ÚZEMNÍ PLÁN MĚSTA BRNA

Textová část Odůvodnění

Kapitola 19 Vyhodnocení připomínek

Svazek Pb4 *(s osobními údaji)*

Přípomínka číslo 1 (zákres)

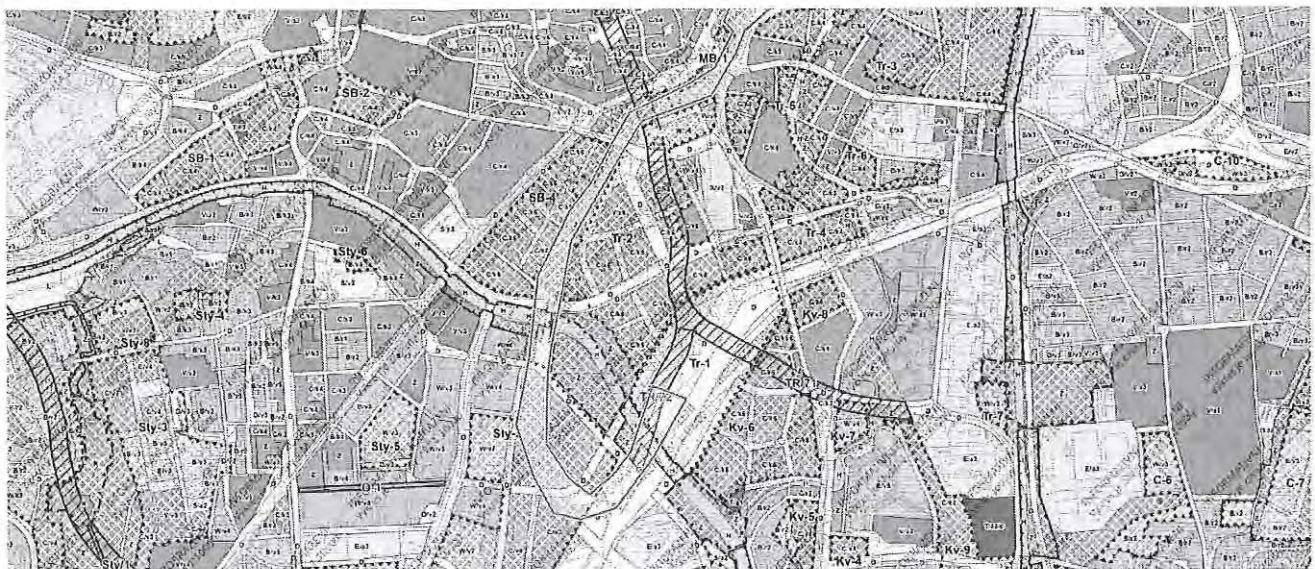
Přípomínka	číslo:	1
-------------------	---------------	---

V zakresleném území navrhuji zachování liniové dopravní stavby - železniční tratě - z důvodu budoucího využití pro povrchovou mimoúrovňovou vnitroměstskou dopravu (vlak/tramvaj/vlakotramvaj).
